Mission régionale d'autorité environnementale

**Avis de la mission régionale
d'autorité environnementale
Hauts-de-France
sur le projet de parc éolien
de la société « Ferme éolienne du Vieux Chêne »
sur les communes de Beaufeuille et Serain (02)**

n°MRAe 2021-5290

Carte de présentation du projet (page 134 de l'étude naturaliste)

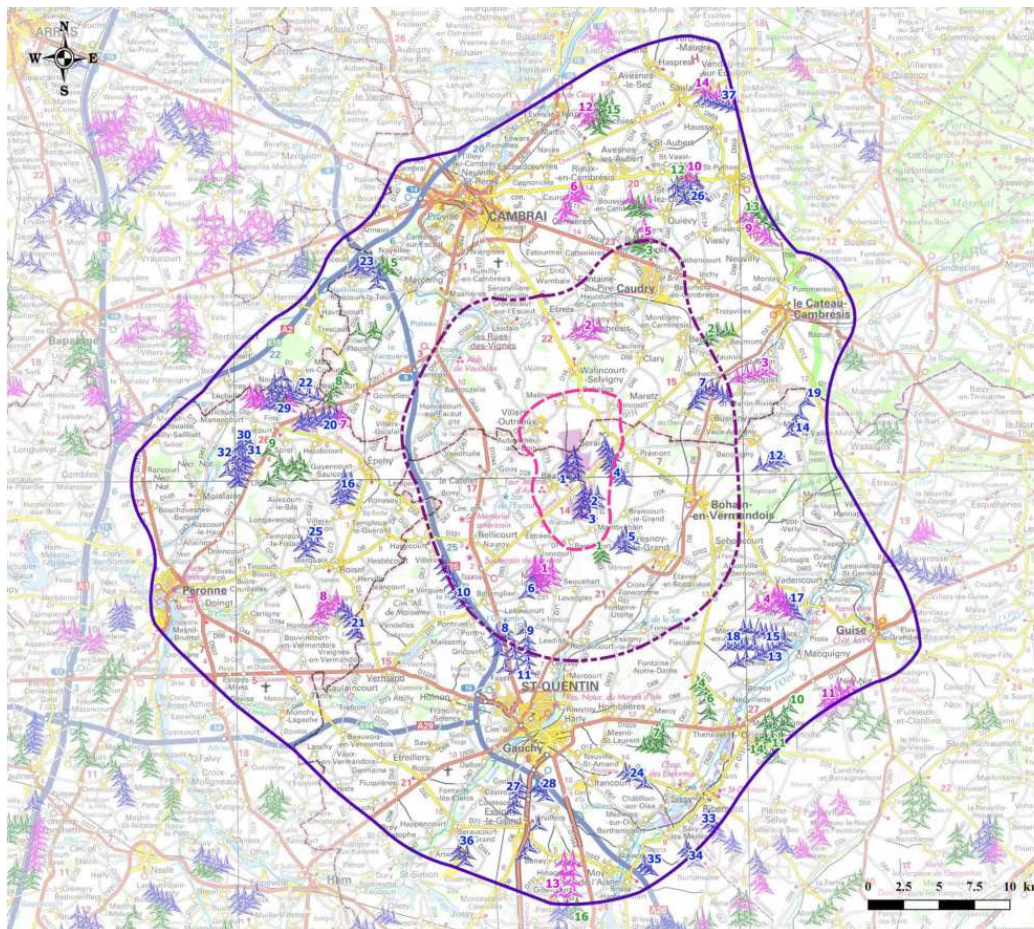
L'éolienne E03 se situe effectivement en zone d'enjeu modéré sur la carte de synthèse des enjeux chiroptérologiques et à moins de 200 mètres en bout de pales (153 mètres selon la page 161 du volet écologique) d'un boisement identifié comme zone à enjeu fort pour les chauves-souris.

L'autorité environnementale relève que l'éolienne E02 est également localisée à 130 mètres en bout de pales d'une haie basse discontinue (cf carte page 138 du volet écologique - Implantation des éoliennes au regard des enjeux habitats naturels et flore).

Le pétitionnaire a proposé la mise en place d'un bridage adapté aux chauves-souris pour l'éolienne E03. Cette mesure est qualifiée de mesure de réduction, sans que l'évitement consistant en un déplacement de la machine à plus de 200 m en bout de pale du boisement n'ait été recherché. De plus, comme précisé ci-dessus, l'éolienne E02 est également localisée à 130 m en bout de pales d'une haie.

L'autorité environnementale recommande d'étudier le déplacement des éoliennes E02 et E03, et principalement l'éolienne E03 trop proche d'un boisement, à une distance d'au moins 200 mètres en bout de pales des zones importantes pour les chauves-souris (zones de chasse, bois ou haies), comme le recommande le guide Eurobats.
